改善箇所説明図

改善の内容

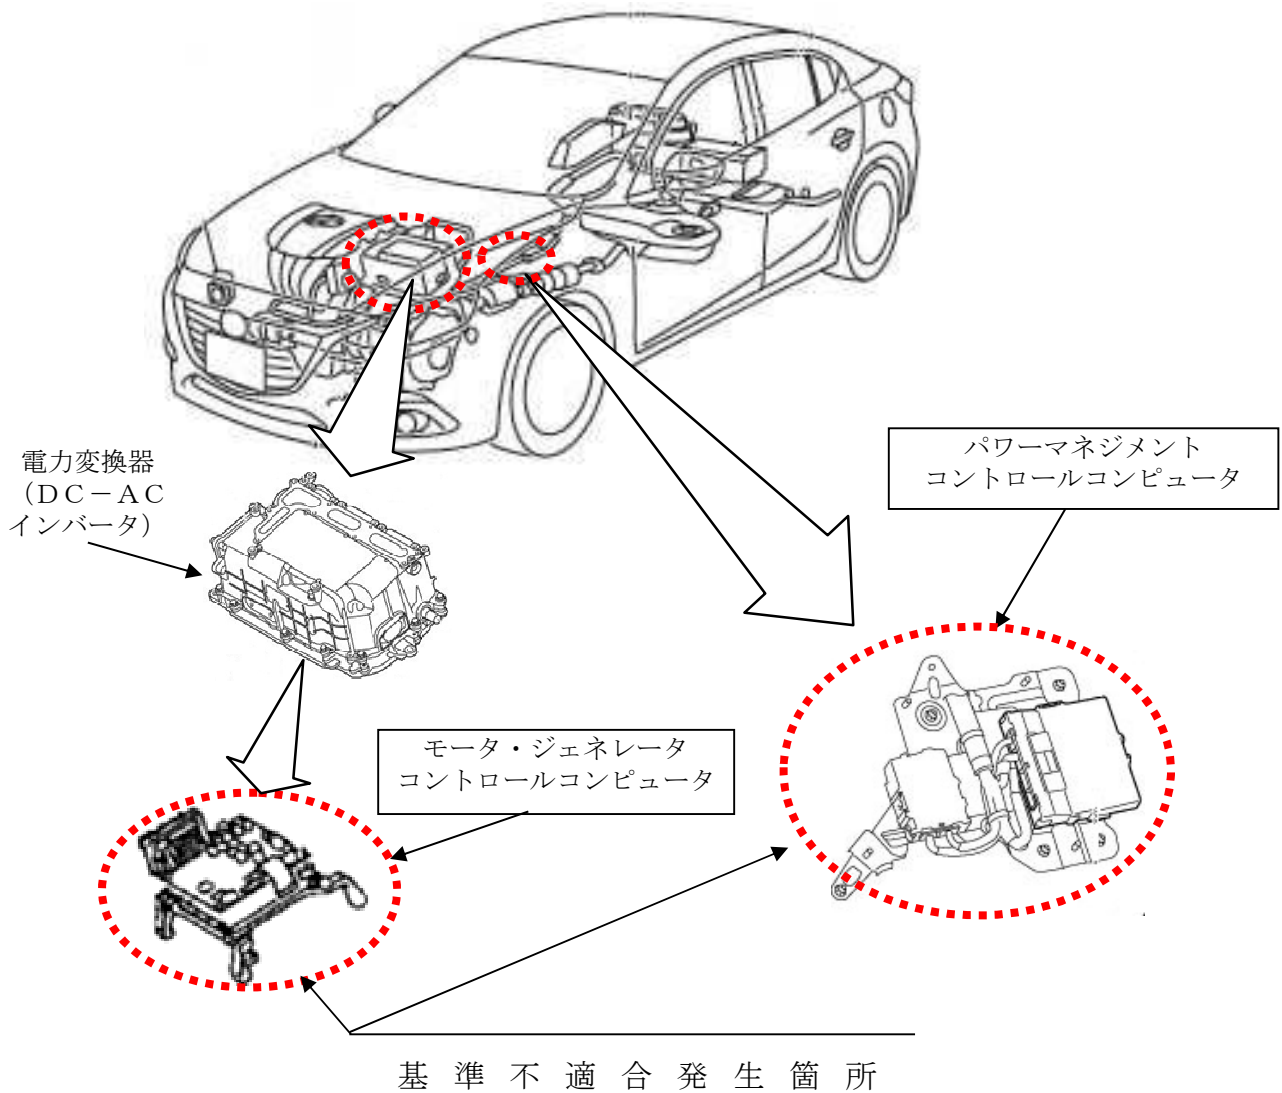
ハイブリッドシステムにおいて、制御ソフトが不適切なため、電力変換器（DC-ACインバータ）の昇圧回路用素子が熱応力で損傷することがある。そのため、警告灯が点灯しフェールセーフのモータ走行となり、素子損傷時に電気ノイズが発生した場合には、ハイブリッドシステムが停止し、走行不能となるおそれがある。

全車両、制御ソフトを対策仕様に修正する。制御ソフト修正後に警告灯が点灯した場合は、電力変換器（DC-ACインバータ）のモジュールを無償交換する。

識別：電力変換器（DC-ACインバータ）のターミナルカバーに黄ペンを塗布する。
